1.1 ความเป็นมาของโครงการ

โครงการโรงไฟฟ้าหินกอง (ต่อไปนี้จะเรียกว่า “โครงการ”) ของบริษัท หินกองเพาเวอร์ จำกัด (ต่อไปนี้จะเรียกว่า “บริษัท”) ตั้งอยู่ที่หมู่ที่ 5 ตำบลหินกอง อำเภอเมืองราชบุรี จังหวัดราชบุรี เป็นโรงไฟฟ้าพลังความร้อนร่วม ซึ่งใช้ก๊าซธรรมชาติเป็นเชื้อเพลิงหลักและในกรณีฉุกเฉินใช้น้ำมันดีเซลเป็นเชื้อเพลิงเสริม มีกำลังการผลิตติดตั้งสูงสุด (Installed Capacity) 1,540 เมกะวัตต์ กำลังผลิตไฟฟ้าสูงสุด (Gross capacity) 1,520 เมกะวัตต์ และกำลังผลิตสุทธิ (Net capacity) 1,400 เมกะวัตต์ ซึ่งเป็นปริมาณไฟฟ้าที่จ่ายเข้าระบบโครงข่ายของการไฟฟ้าฝ่ายผลิตแห่งประเทศไทย (กฟผ.) ตามสัญญาซื้อขายไฟฟ้า โดยบริษัทฯ ได้นำเสนอรายงานการประเมินผลกระทบสิ่งแวดล้อมโครงการโรงไฟฟ้าหินกองต่อสำนักงานนโยบายและแผนทรัพยากรธรรมชาติและสิ่งแวดล้อม (สผ.) และได้รับการพิจารณาเห็นชอบจากคณะกรรมการผู้ชำนาญการพิจารณารายงานการวิเคราะห์ผลกระทบสิ่งแวดล้อม ตามหนังสือเลขที่ ทส 1010.7/9896 ลงวันที่ 29 กรกฎาคม พ.ศ. 2563 แสดงดัง**ภาคผนวก 1-1** ต่อมาโครงการได้ขอเปลี่ยนแปลงรายละเอียดโครงการในรายงานการประเมินผลกระทบสิ่งแวดล้อม โดยมีรายละเอียดความเป็นมาของการจัดทำรายงานฯ ที่เกี่ยวข้อง 3 ครั้ง ดังนี้

สำหรับการเปลี่ยนแปลงครั้งนี้ โครงการมีความประสงค์ที่จะก่อสร้างอาคารเก็บของเสีย (Waste Storage Building) ภายในขอบเขตโครงการ พร้อมทั้งปรับปร

รูปที่ 2.4.1-2 ภาพแสดงรายละเอียดบ่อหน้าฝนบ่อที่ 13-1 (Storm Water Pond No. 13-1) ภายหลังการเปลี่ยนแปลง

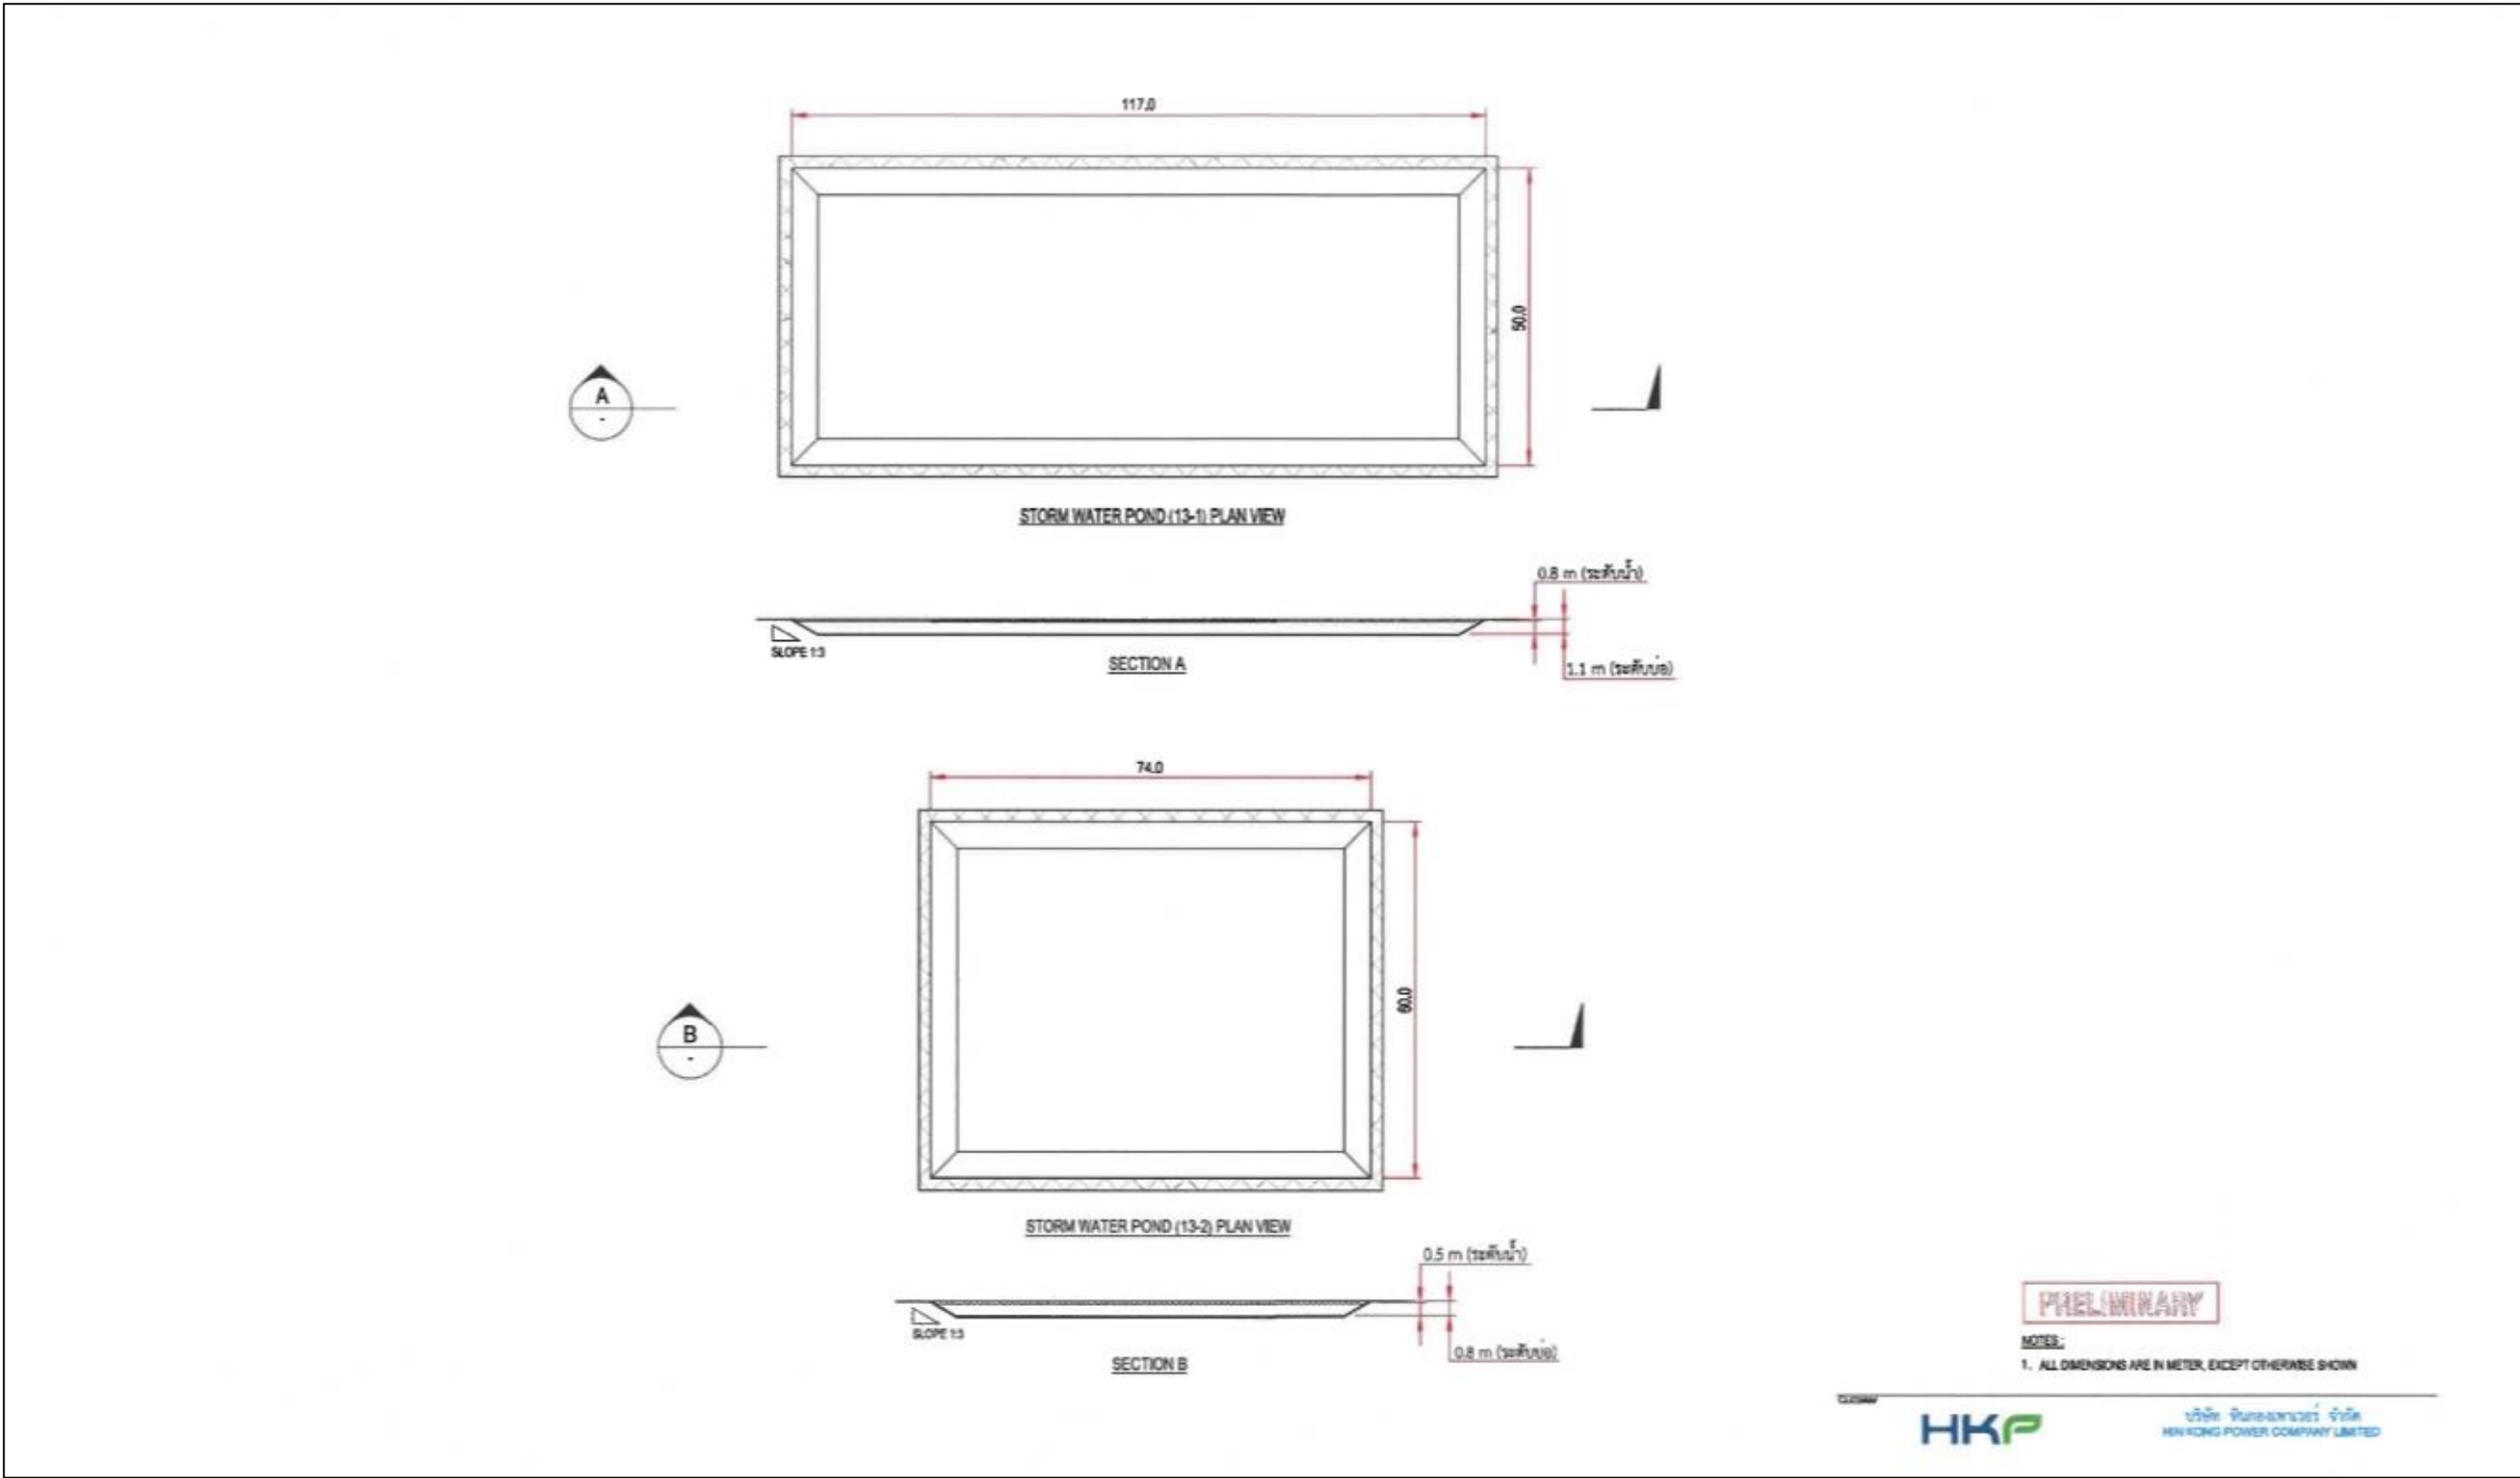
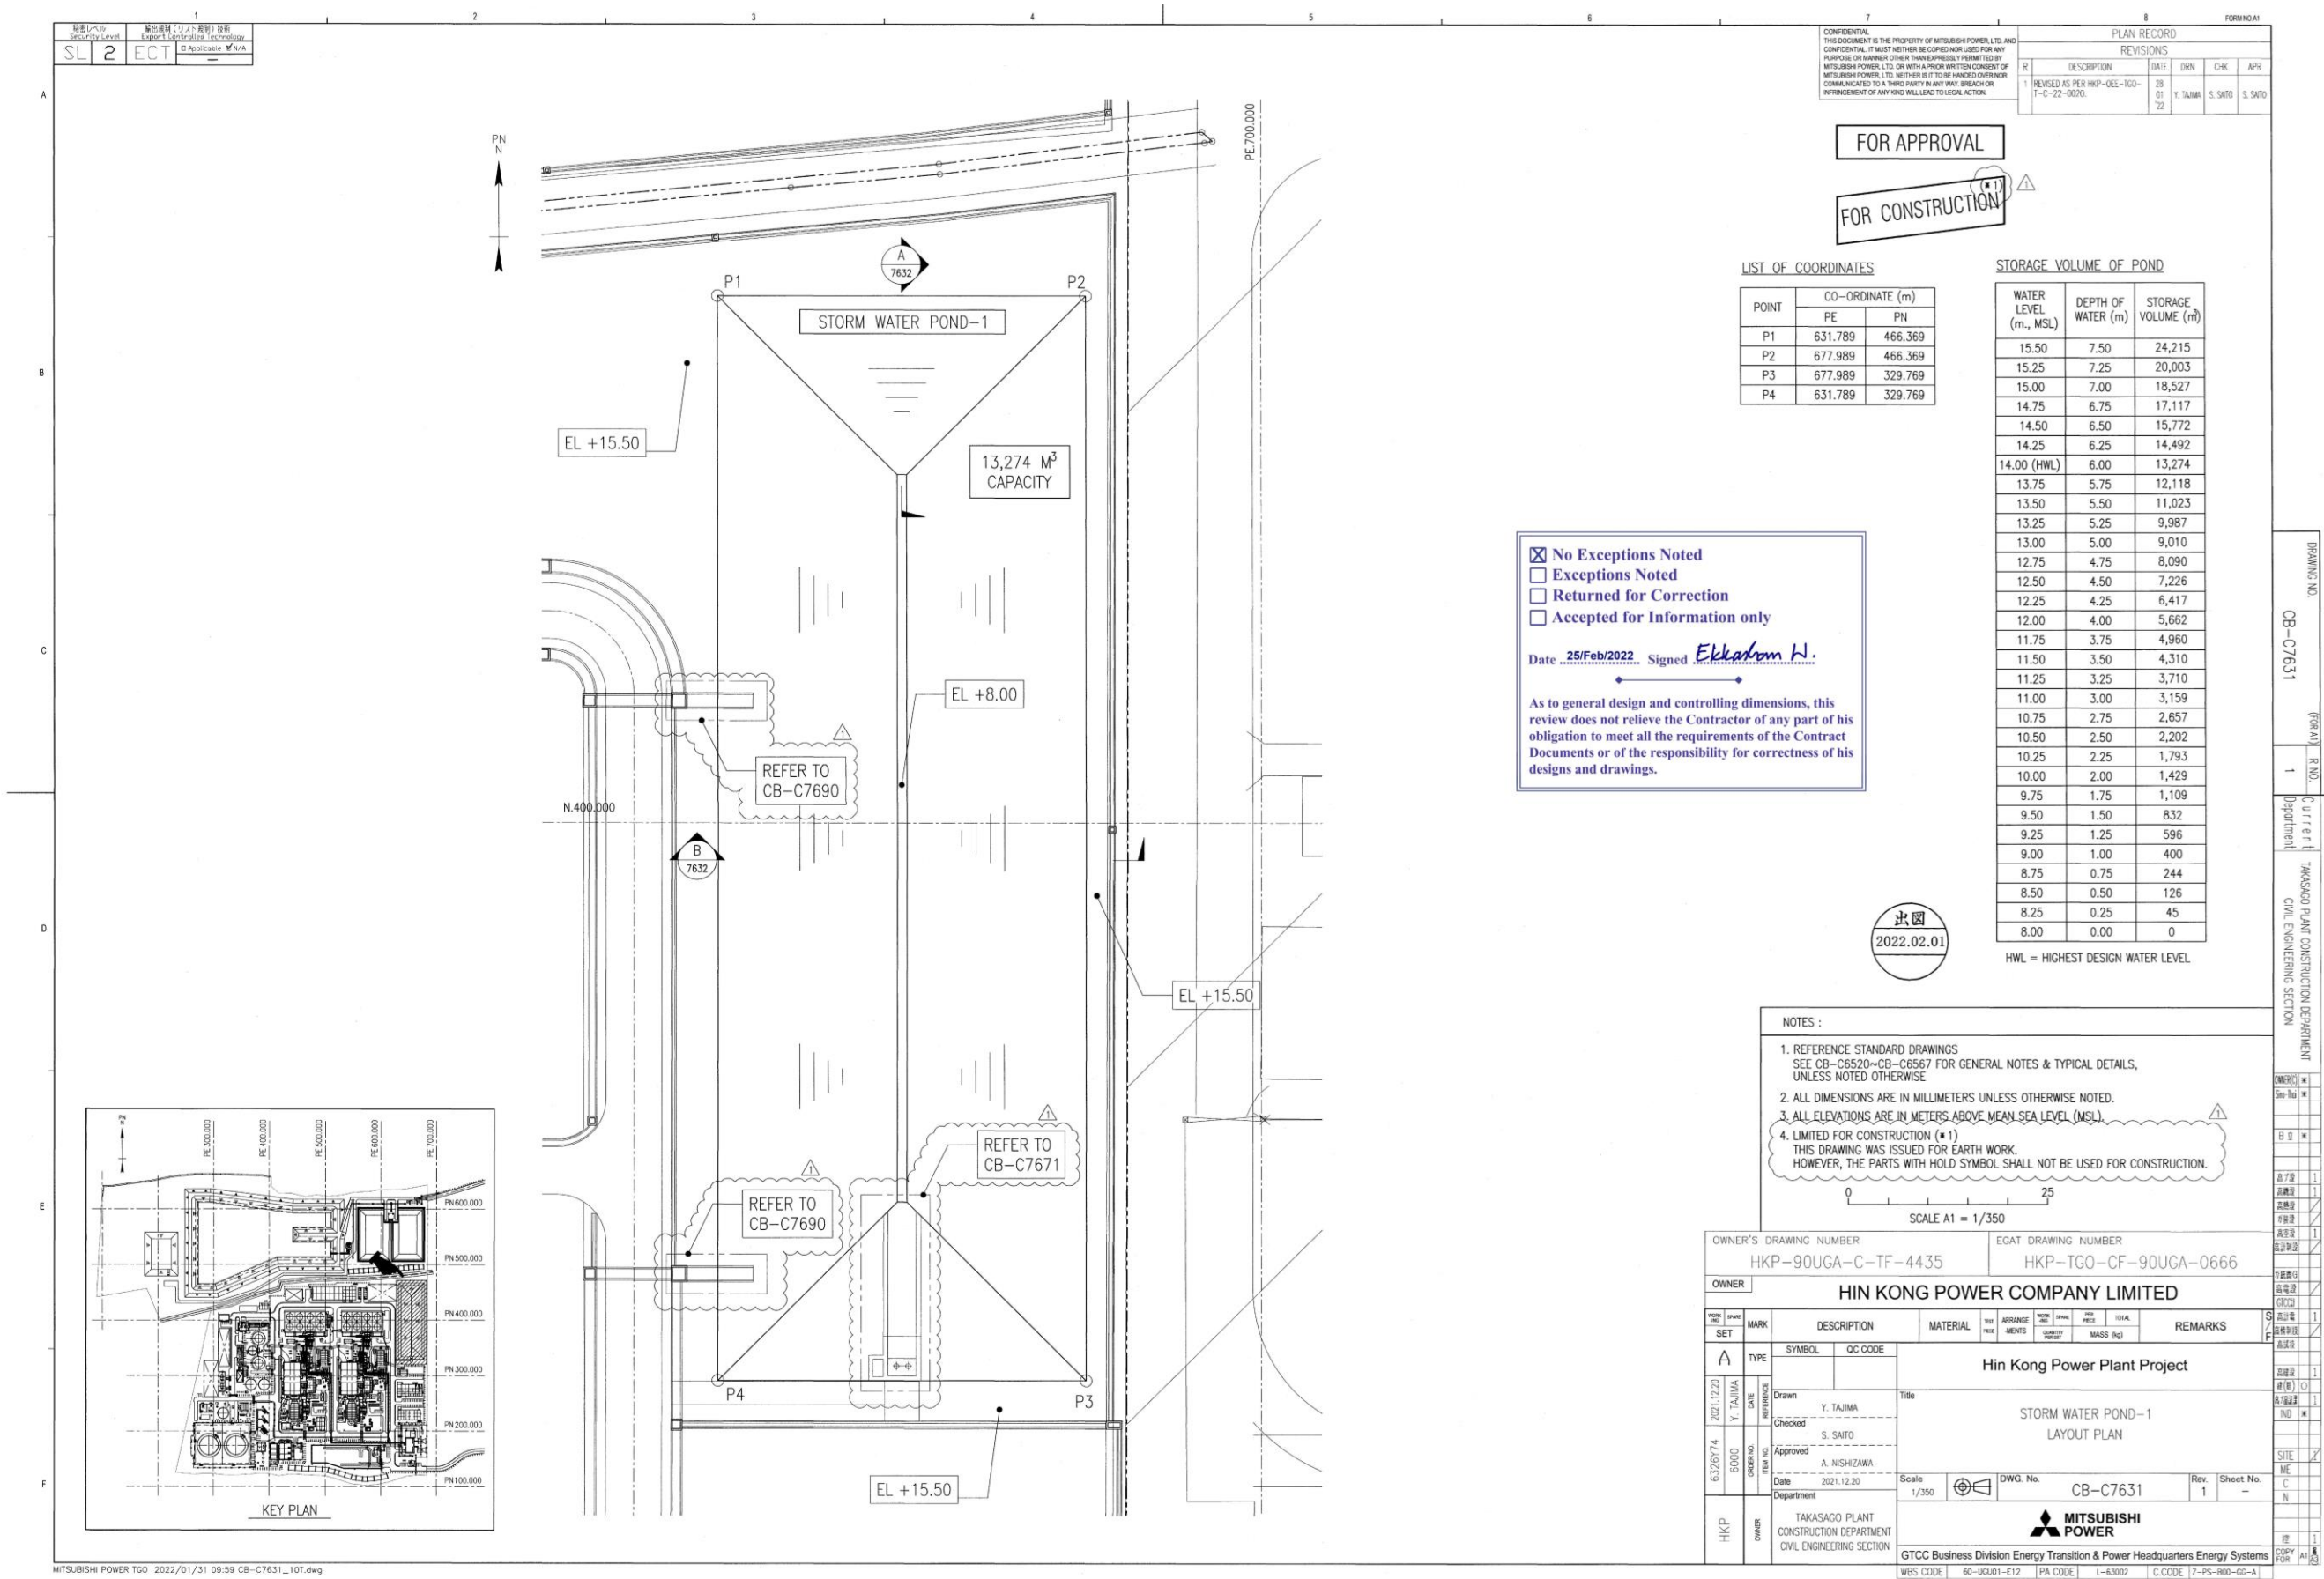
รายละเอียด	สาเหตุ	ความจุของบ่อ (ลบ.ม.)		
		ก่อน	ภายหลัง	หมายเหตุ
บ่อหน่วงน้ำฝน ตำแหน่งที่ 13-1 (Storm Water Pond No. 13-1)	เนื่องจากการออกแบบรายละเอียด รูปทรง (detailed geometry design) ของบ่อหน่วงน้ำฝน เปลี่ยนแปลงจากรายงานเดิมเล็กน้อย	13,240.57	13,274	เพิ่มขึ้น 33.43
บ่อหน่วงน้ำฝน ตำแหน่งที่ 13-2 (Storm Water Pond No. 13-2)		1,634.43	6,844	เพิ่มขึ้น 5,209.57

อย่างไรก็ตาม การเปลี่ยนแปลงครั้งนี้เป็นการปรับปรุงความจุบ่อพักน้ำให้สอดคล้องกับการดำเนินการจริงเท่านั้น โดยการจัดการและการระบายน้ำฝน โครงการจะดำเนินการตาม EIA ที่ได้รับความเห็นชอบแล้วอย่างเคร่งครัดต่อไป
